白ゆり公園改修 事業説明会通信

令和元年 11 月

第 1 号

第 1 回事業説明会 開催概要

方針をもとに作成した”たたき台“は下記のとおりです。

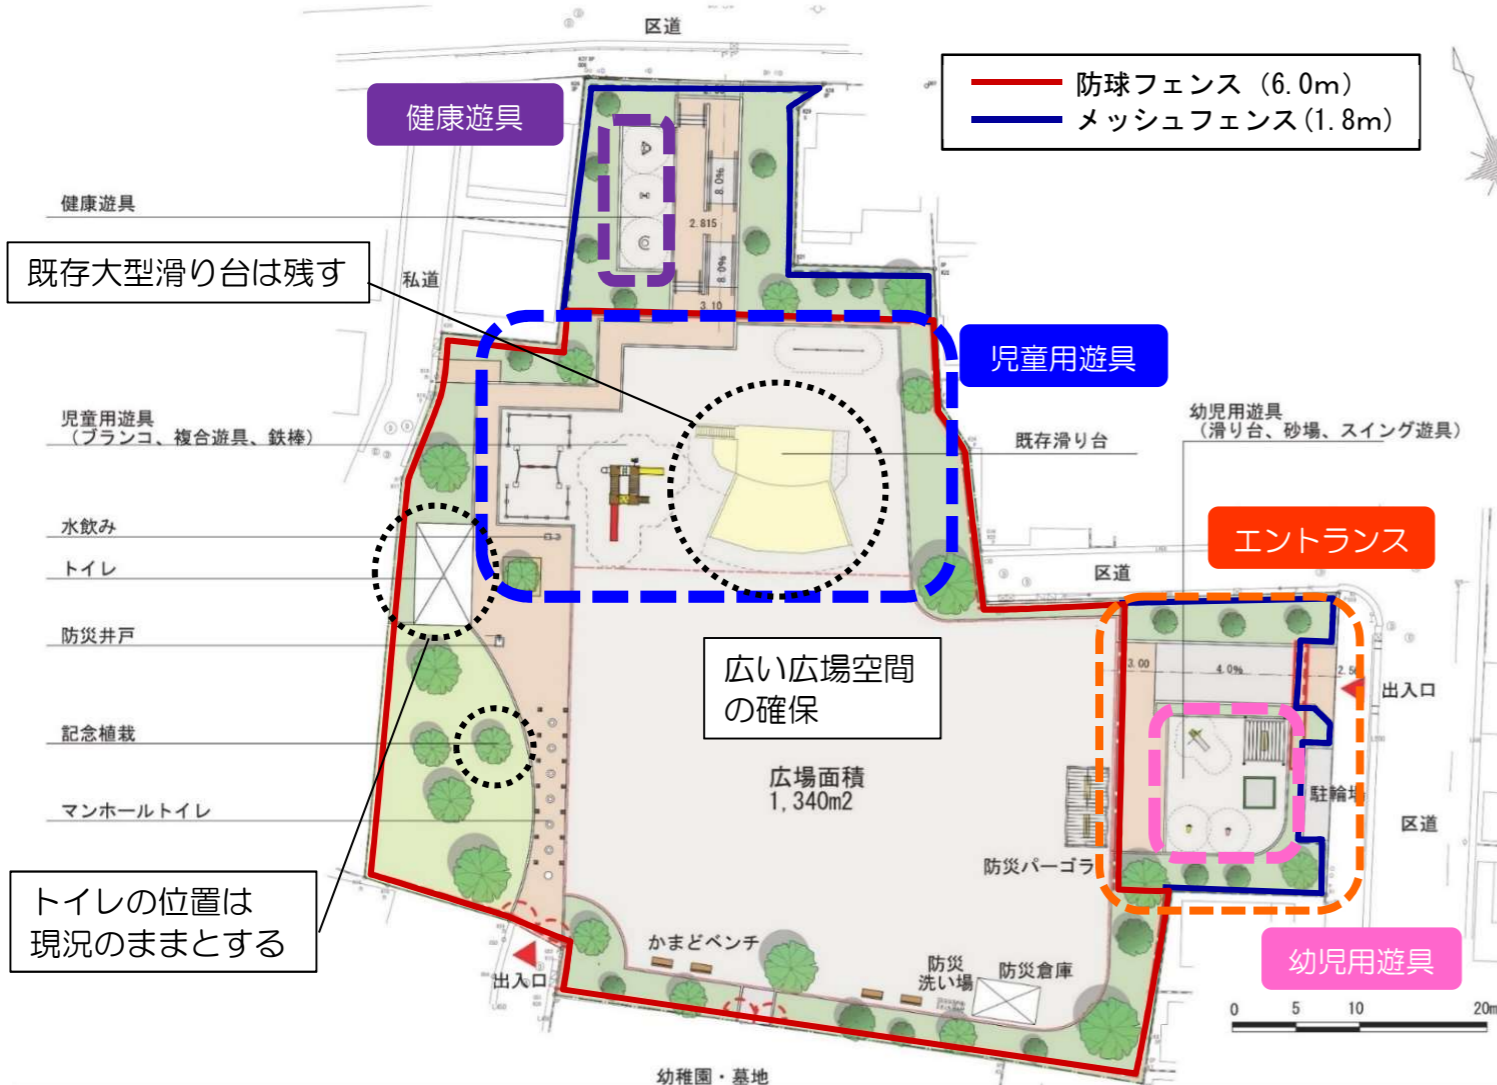
- ・ 私道である西側ではなく、北側に出入口、駐輪場を設置してほしい。
- ・ 私道は車の通りが多いため、出入口の安全性を考慮してほしい。

- ・ 健康遊具は早朝や夜間使う人を考慮して公園を施錠する場合でも利用しやすいようにしてほしい。
- ・ 既存の滑り台が大きい子のたまり場になっているため、小さい子も利用できるようにしてほしい。

- ・ 住宅側へのいたずらの対策をしてほしい。

- ・ 公園から住居が丸見えにならないように植栽等の目隠しや、北側の園路がまっすぐにならないように工夫してほしい。
- ・ 落ち葉の落ちる大きな樹木は植えないでほしい。

- ・ トイレの位置は既存の位置としてほしい。

- ・ 公園の地盤が高く、周辺住居への見通しがよくなっているため、公園の地盤を道路と同じ高さにしてほしい。
- ・ 公園の地盤が高いためなのか、大雨の際に水がしみだしてくる。

- ・ 町会に集会所がないため、防災倉庫内等に災害時の避難や地域の交流場所としての集会所を設置してほしい。
- ・ 夜間の管理は今後も町会が行うのか。
